改善箇所説明図

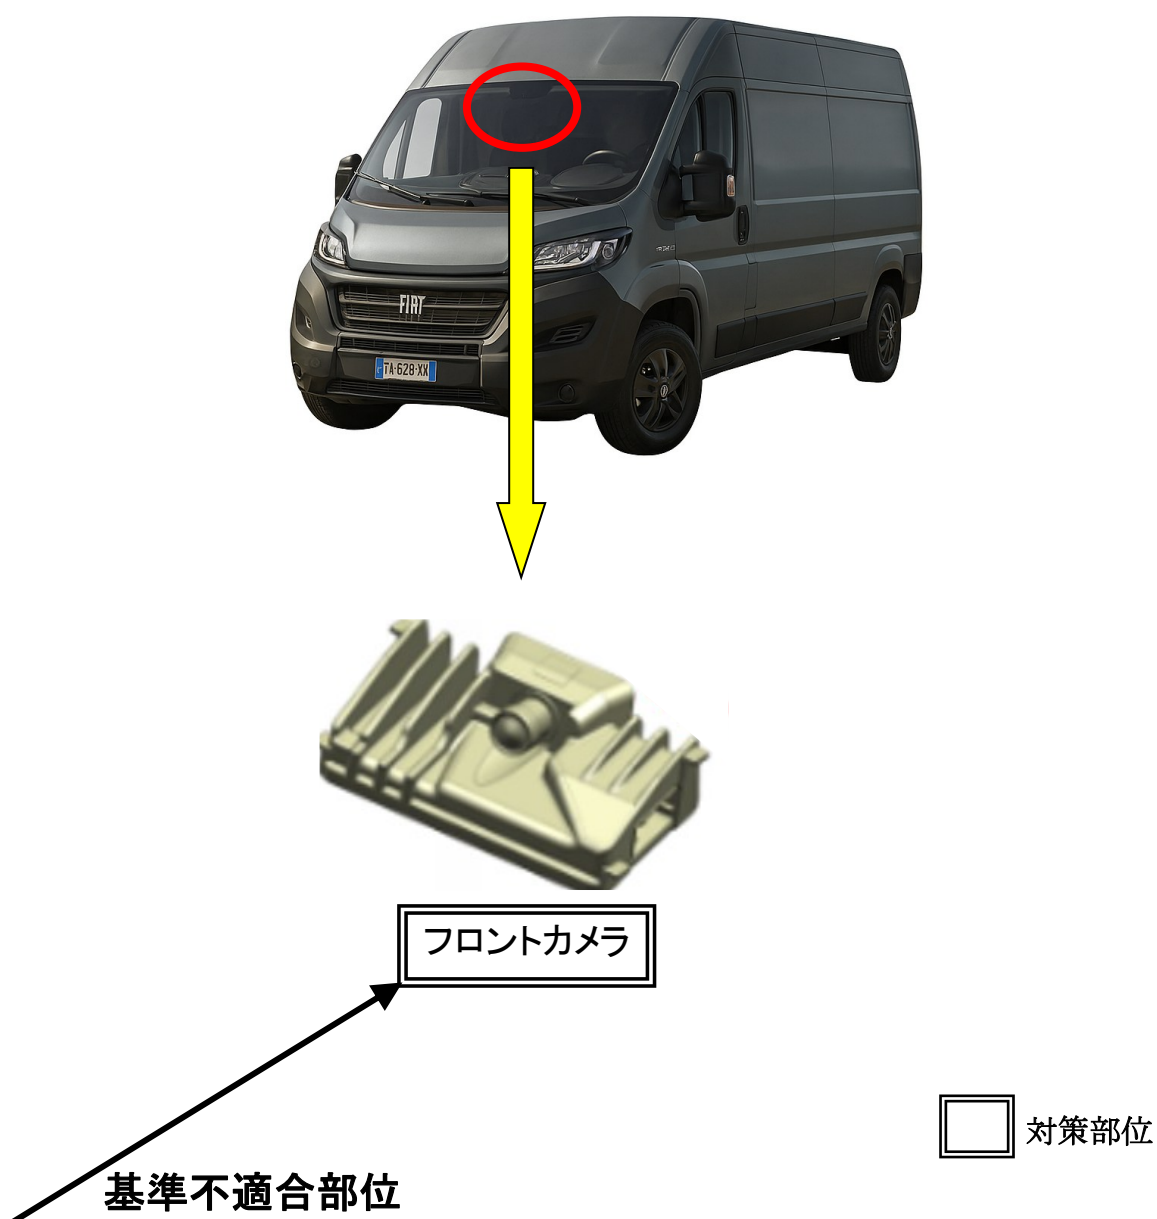
衝突被害軽減ブレーキにおいて、フロントカメラに内蔵されている制御プログラムの設計検討が不十分なため、特定の操作を行うと前方衝突の危険を検知しても、警報音が吹鳴せず、衝突被害軽減ブレーキが作動しない。

全車両、フロントカメラの制御プログラムを対策仕様に更新する。

識別 : 運転者席側ドアロック・ストライカ付近に当該リコールの識別ステッカを貼付する。
